Umgestaltung des Bahnknotens Stuttgart
 Ausbau- und Neubaustrecke Stuttgart – Augsburg
 Bereich Stuttgart–Wendlingen

Planfeststellungsabschnitt 1.4 Filderbereich bis Wendlingen
 Bauabschnitt km 15,3+11 – km 25,2+00

Bauwerksplan EÜ WW östl. Flughafen km 15,7+71,851 (NBS) Lageplan		Datum: 08/03 Name: Hrubant								
"Urheberschutz" – Alle Rechte bei der DB Projekt-Bau GmbH		Bearbeiter: 08/03 Anđelfinger								
Maßstab: 1 : 100		Freigabe DB Projekt-Bau GmbH DB Projekt-Bau GmbH gez. Marquardt Datum: 08.10.2015								
Änderungsvermerke <table border="1"> <tr> <th>Index</th> <th>Änderungen</th> <th>Datum</th> <th>Name</th> </tr> <tr> <td>1</td> <td>Planänderung Nr. 5 (Grundlag)</td> <td>18.03.15</td> <td>Heise</td> </tr> </table>		Index	Änderungen	Datum	Name	1	Planänderung Nr. 5 (Grundlag)	18.03.15	Heise	Ersatz für Plan-Nr. Ersetzt durch Plan-Nr.
Index	Änderungen	Datum	Name							
1	Planänderung Nr. 5 (Grundlag)	18.03.15	Heise							
Genehmigung <table border="1"> <tr> <th>Datum</th> <th>Unterschrift</th> </tr> <tr> <td></td> <td></td> </tr> </table>		Datum	Unterschrift			Anlage 7.1 Blatt 1a von 3				
Datum	Unterschrift

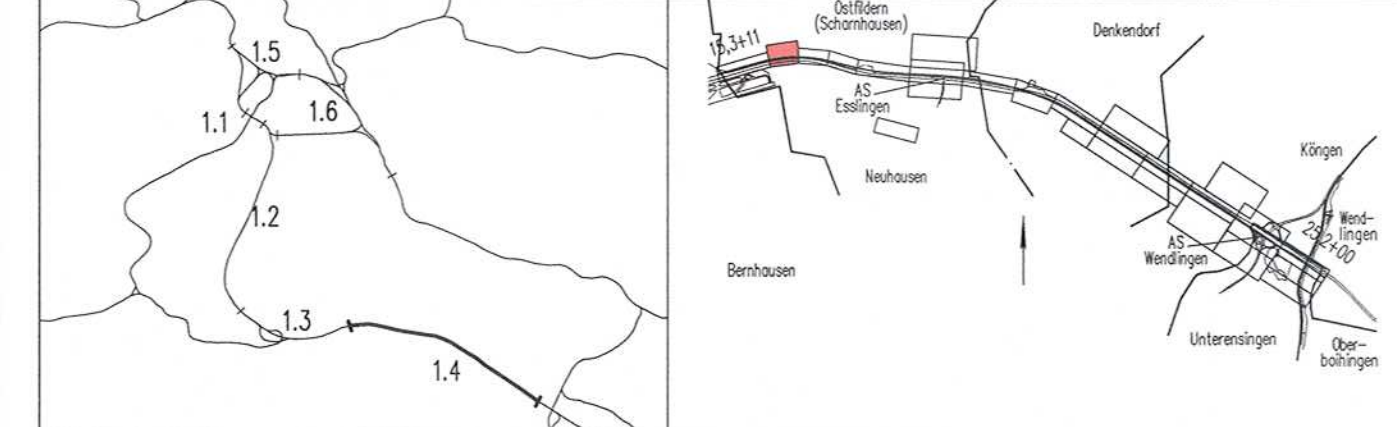
— Änderungsverfahren Nr. 5

--* Entfall ursprüngliches Bauwerk
